OFI.NII.072019.7214

REF.: *Apresentar avaliação técnica do projeto de ampliação da ETE Aviso do município de Linhares*

AVALIAÇÃO TÉCNICA DO PROJETO DE AMPLIAÇÃO DA ETE AVISO

Conforme solicitado na Ata da 35ª Reunião da CTSHQA realizada em 02/07/2019

Figura 1- Esquema da ampliação da ETE Aviso.

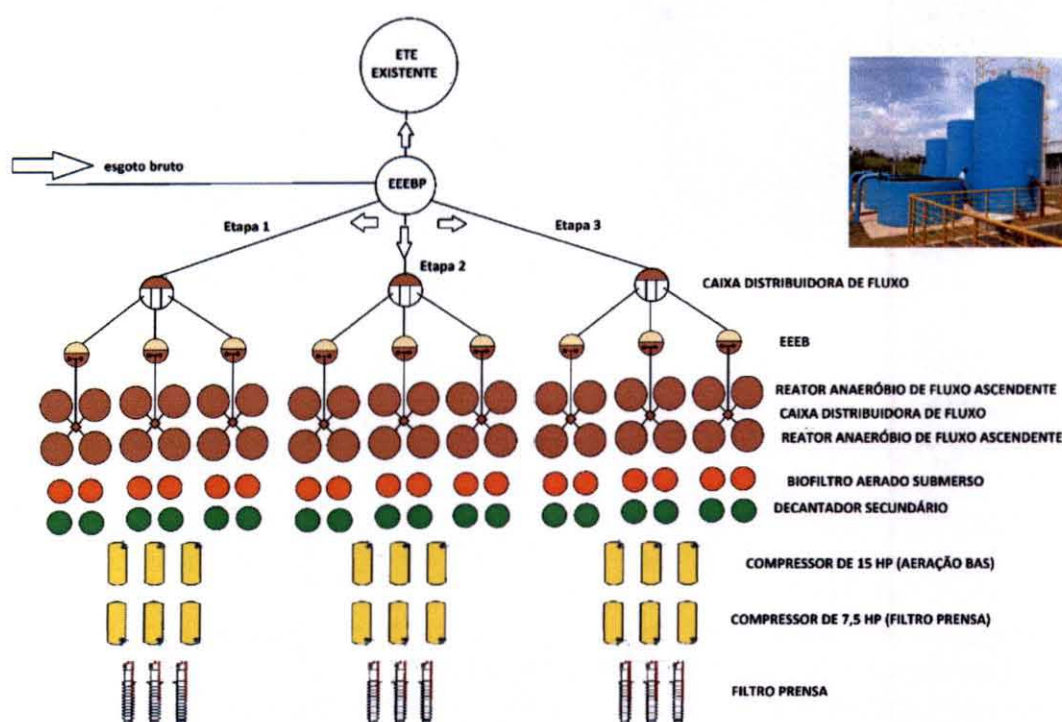
8. A solução proposta de implantar 3 caixas divisoras de fluxo antes das EEEB, seguidas de 9 estações elevatórias de esgoto, 9 caixas divisoras de fluxo antes do UASB, 36 reatores UASB, 18 biofiltros aerados submersos, 18 decantadores secundários e 9 filtros prensa, resultarão em severas dificuldades operacionais, de manutenção e ambientais (mau cheiro proveniente dos UASBs e proliferação de mosquitos nos eventuais vazamentos, passíveis de ocorrer nos 72 registros de descarga de fundo dos reatores UASB, BAS e DS). A Figura 1 mostra a quantidade de unidades a serem operadas e mantidas com a implantação do sistema proposto.

Figura 2- Vista aérea da ETE Aviso existente e da ampliação proposta.

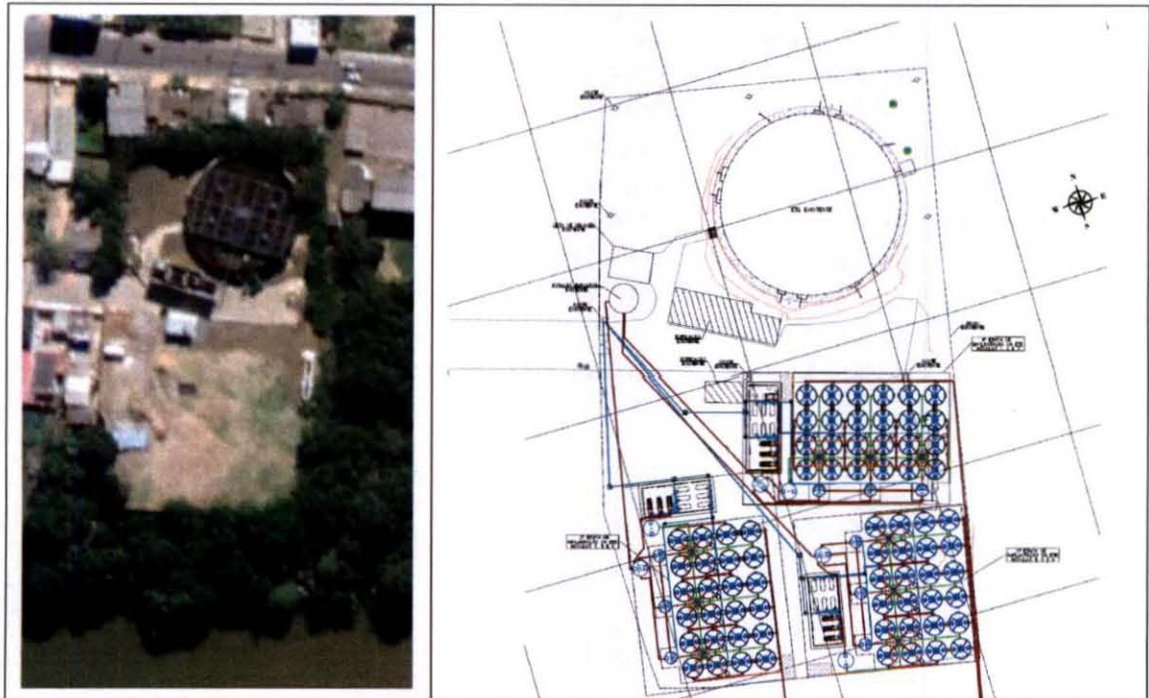
Além disso, a disposição dos reatores, biofiltros e decantadores dificultarão a circulação e o trabalho das equipes de operação e de manutenção e impedir o acesso de caminhões para a remoção do lodo, içamento de bombas, etc (Figura 2).
